POLICIE ČESKÉ REPUBLIKY
Územní odbor Brno-venkov
Dopravní inspektorát
pracoviště dopravního inženýrství

Č. j. KRPB-120789-2/ČJ-2022-0603DI-HRB

"Žádost" – stanovisko.

„III/3941 Rosice most 3941-1“.

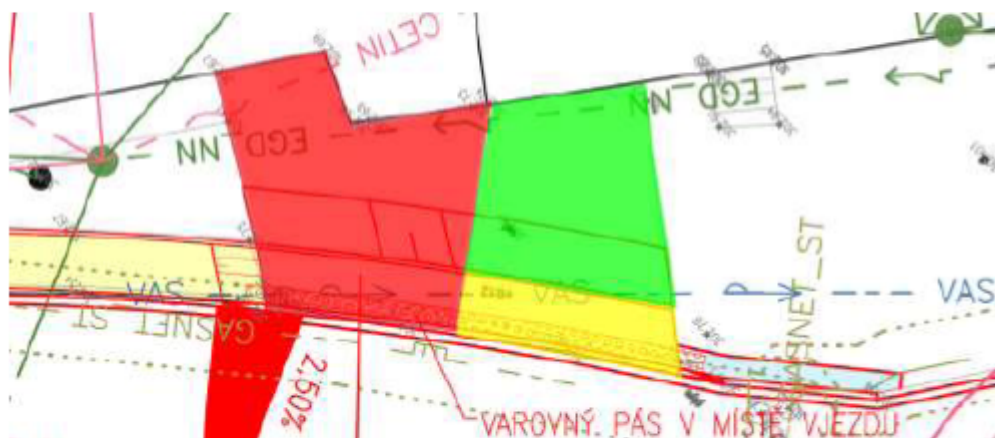
3. kanalizační vpusti požadujeme vést mimo jízdní stopu, protože umístění poklopů v jízdní stopě poblíž silničních obrub vytváří kolizní místa v provozu, kdy cyklisté i řidiči vpust instinktivně objíždí.

Dále umístěním kanalizačních vpustí v jízdní stopě dochází k častějšímu poškozování komunikace, což generuje opakující se opravy. V neposlední řadě nevhodné umístění zvyšuje hlučnost dopravního prostoru.

... Tato skutečnost je na rozhodnutí správce komunikace a jeho zkušenosti typy UV. Obecné specifikace a požadavky budou upřesněny až v PDPS.

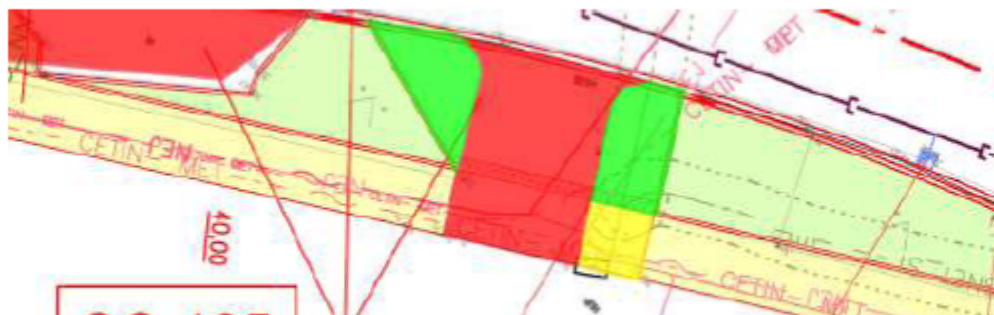
5. stávající nevyhovující skupinový komunikační sjezd a nájezd poblíž restaurace „Na jedno“ musí být minimalizován tak, aby sloužil pouze svému účelu, tj. k nájezdu a výjezdu z garáží, nikoli jako odstavná plocha pro vozidla, která zasahují do průchozího profilu chodníkového tělesa, což je v rozporu s platnou legislativou.

Požadovaný návrh musí být v souladu se stávajícími příslušnými technickými a legislativními předpisy, kdy další konzervace v současné době nevyhovujícího stavu je ze strany námi chráněných zájmu nepřipustné.

... Výjezdu upraven. Podle katastru se jedná o 2 různé majitele výjezdu, proto je tomu navržené řešení patrné z projektové dokumentace upraveno vůči uvedenému návrhu.

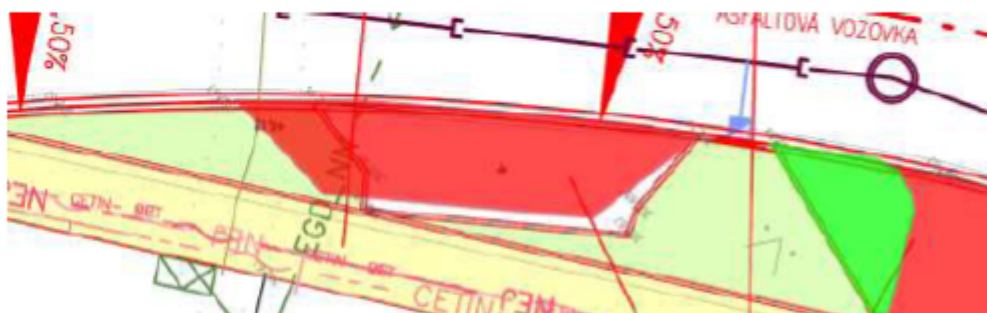
7. stávající nevyhovující odstavná a parkovací plocha musí být upravena v souladu s ČSN 73 6056 a k požadovanému účelu.

V případě, že plocha má být určena pouze k zásobování přilehlé restaurace, pak je třeba doplnit odpovídající vodorovné a svislé dopravní značení.

Požadovaný návrh musí být v souladu se stávajícími příslušnými technickými a legislativními předpisy, kdy další konzervace v současné době nevyhovujícího stavu je ze strany námi chráněných zájmu nepřipustné.

... Odstavná plocha upravena. Požadavek byl ponechat plochu. Přesný účel může být stanoven až v době výstavby dle v ten okamžik nutných skutečností (existence restaurace, nutnost zásobování, jiný účel plochy, ...).
